COMMUNE DE  
**B E X**

**PRÉAVIS N° 2016/15**

**Plan Partiel d'Affectation « Le Glarey II »**

Remens le 23/05/2016 Plan N° 12537 - P-01

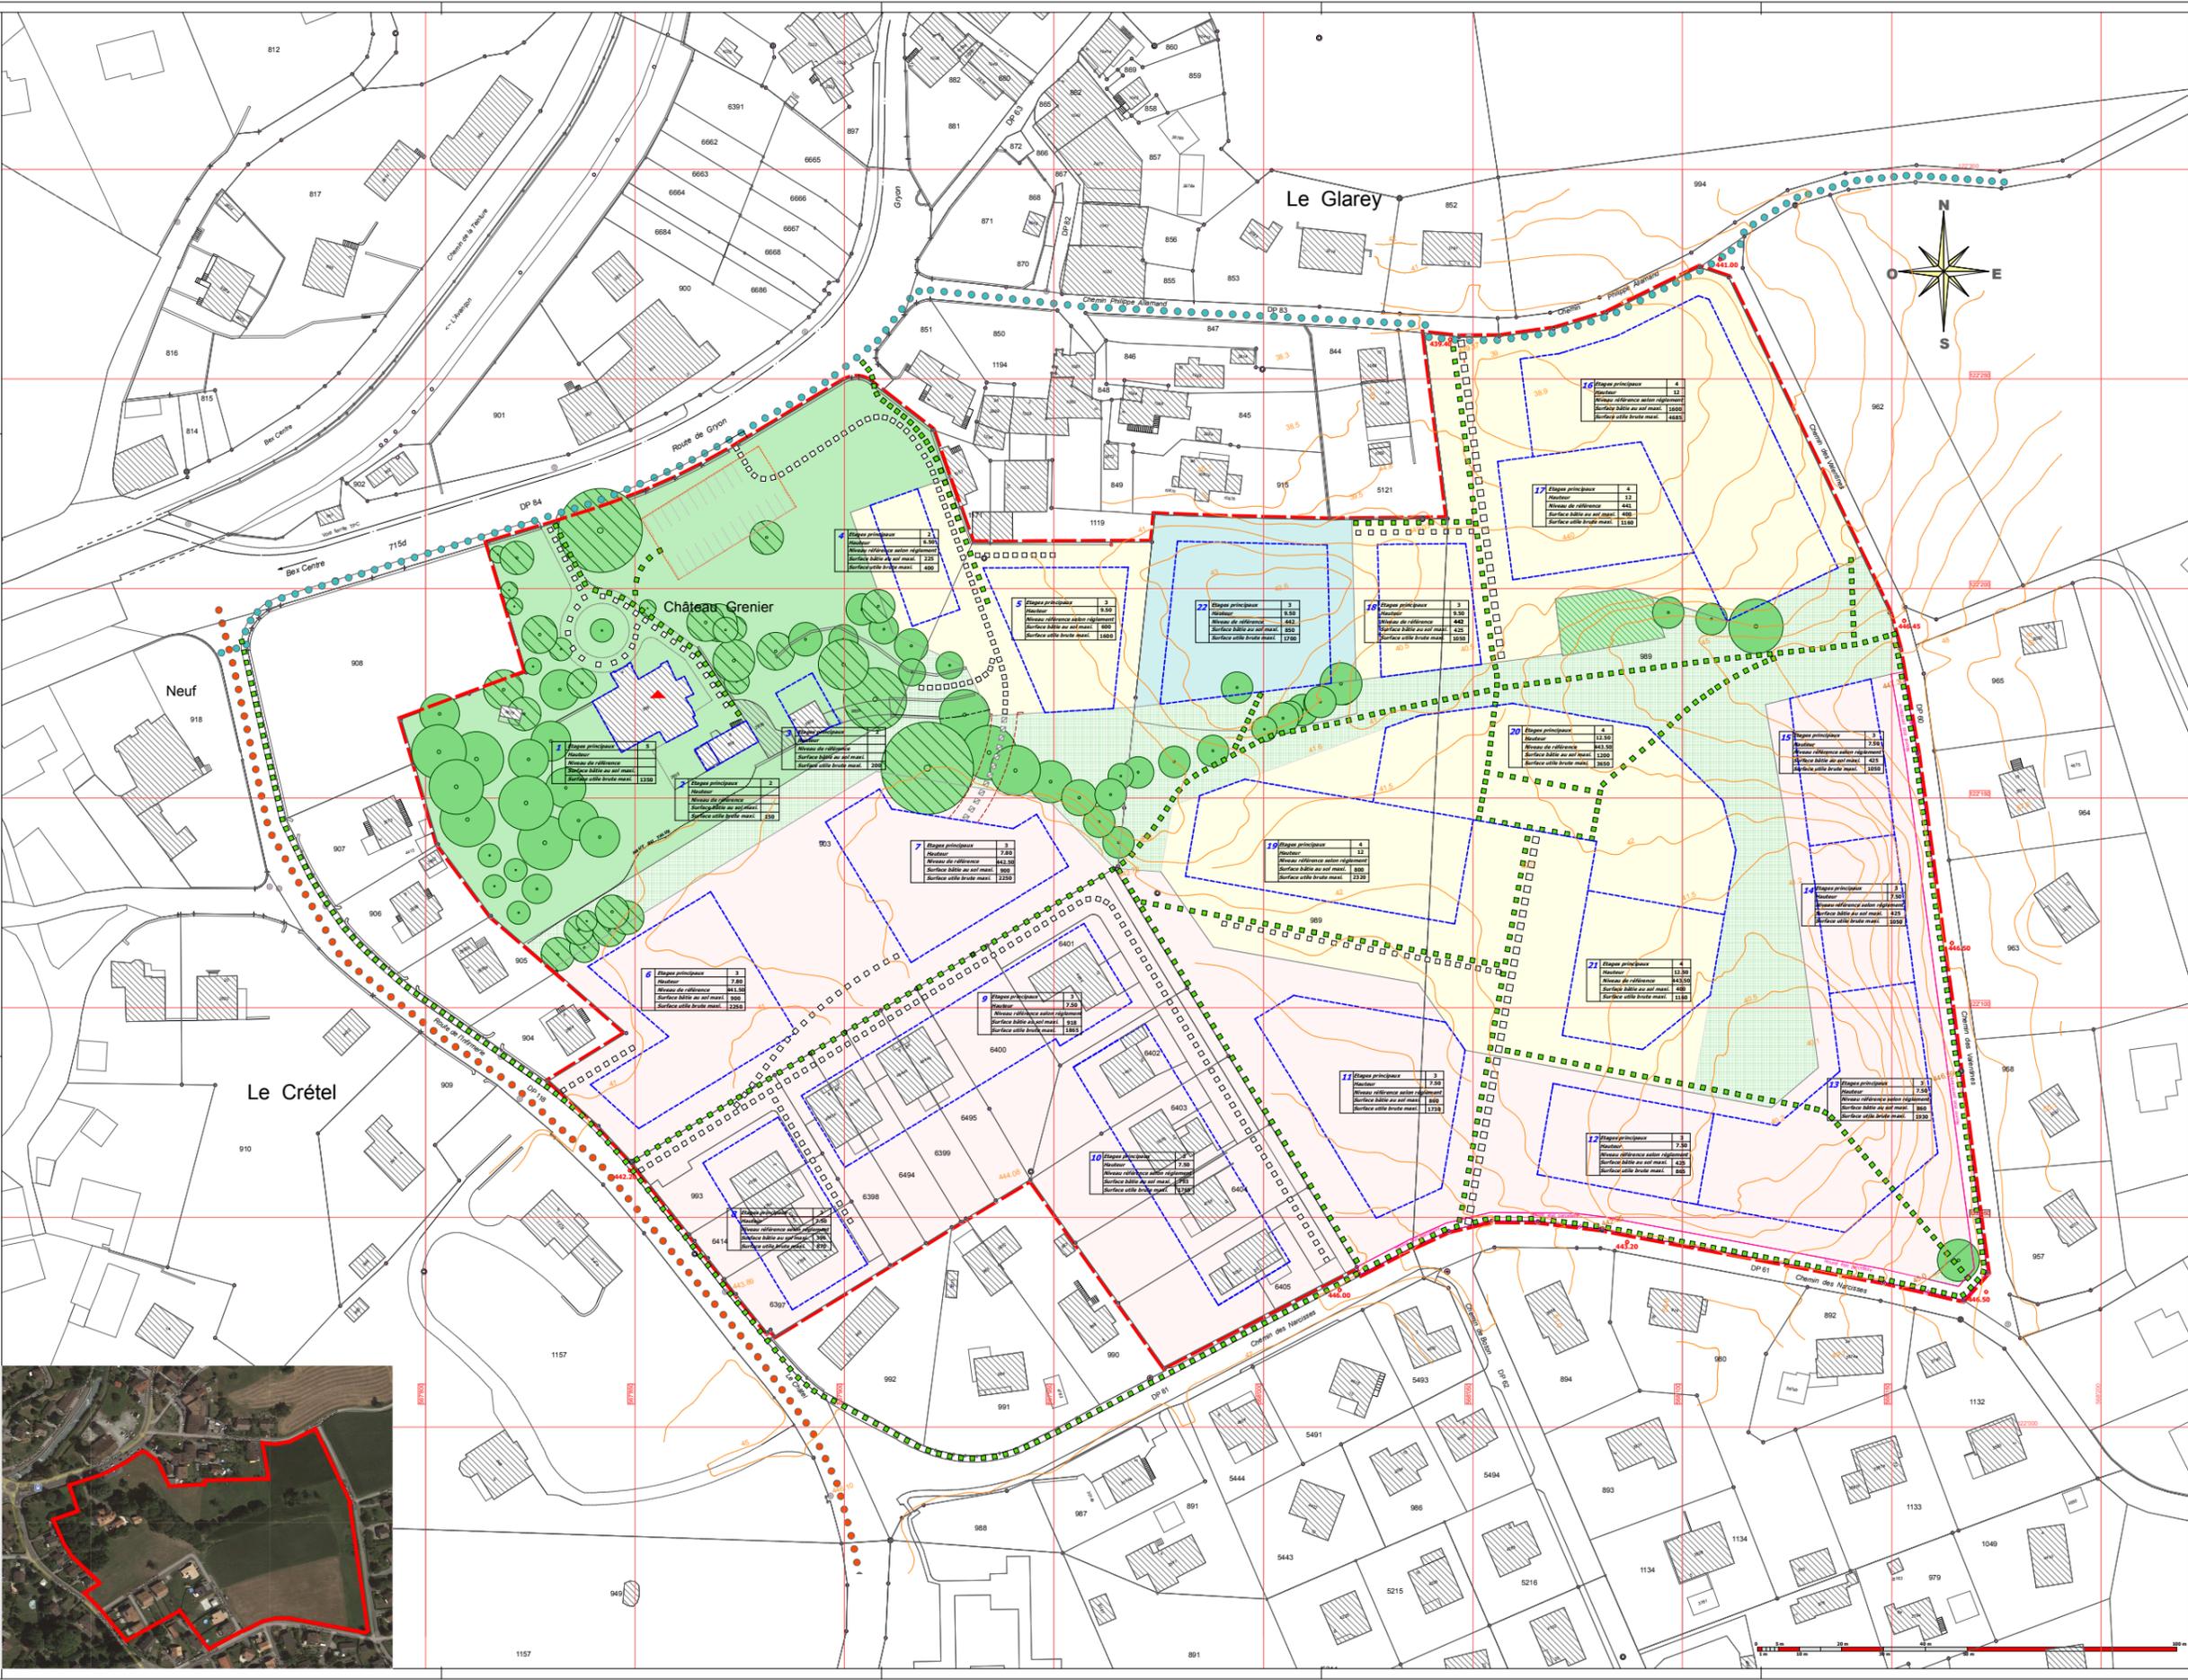
**Motivation :** la hauteur du périmètre 5 est trop importante ;  
l'augmentation de véhicules sur le Ch. Philipe Allamand.

**Motivation :** regret de l'absence de gabarits ;  
CUS disproportionné au Nord et au centre du périmètre ;  
hauteur des bâtiments inadaptée ;  
documents d'enquête peu clairs ;  
le terme d'activité moyennement gênante est trop imprécis ;  
demande l'aménagement de nichoirs à martinets ;  
demande l'aménagement de 10 m<sup>2</sup> de potager par appartement ;  
regrette l'absence d'étude d'impact (par rapport à la circulation).

Même, en tenant compte de la loi sur l'aménagement du territoire, il doit y avoir un juste milieu. Au vu des surfaces habitables des N°16-17-18, ce ne sont plus des zones moyenne densité, mais Haute densité. Ce qui change les limites de propriété.

- Hauteur des futures constructions beaucoup trop conséquente dans les secteurs 16, 17, 19 et 20 selon plan
- Nous craignons une surcharge de circulation et une vitesse non respectée sur le Chemin Philippe-Allamand.

1. la hauteur maximale au faite autorisée par le règlement est diminuée de 5m à 4 m (cette modification affecte tous les périmètres du PPA) ;
2. le niveau de référence est abaissé de 0,5 m pour le périmètre 22, de 1 m pour les périmètres 18 et 17 ;

3. le niveau de référence des périmètres 4 et 5 se prendra à la moyenne du terrain naturel selon article 4.3 al. 3 du règlement ;
4. la hauteur à la corniche des périmètres 5, 22 et 18 est réduite de 9,5 à 8,5 m ;

Suite aux différents échanges avec les opposants, l'auteur du projet a proposé de diminuer de 1 m la hauteur maximale au faîte autorisée pour tous les périmètres du PPA. Le niveau de référence des périmètres 4 et 5 se prendra à la moyenne du terrain naturel selon article 4.3 al. 3 du règlement et la hauteur à la corniche des périmètres 5, 22 et 18 sera réduite de 9,5 à 8,5 m.

Suite aux différents échanges avec les opposants, l'auteur du projet a proposé de diminuer de 1 m la hauteur maximale au faite autorisée pour tous les périmètres du PPA. Les niveaux de références ont été précisés (cf. modifications proposées n° 2 et 3 après enquête).
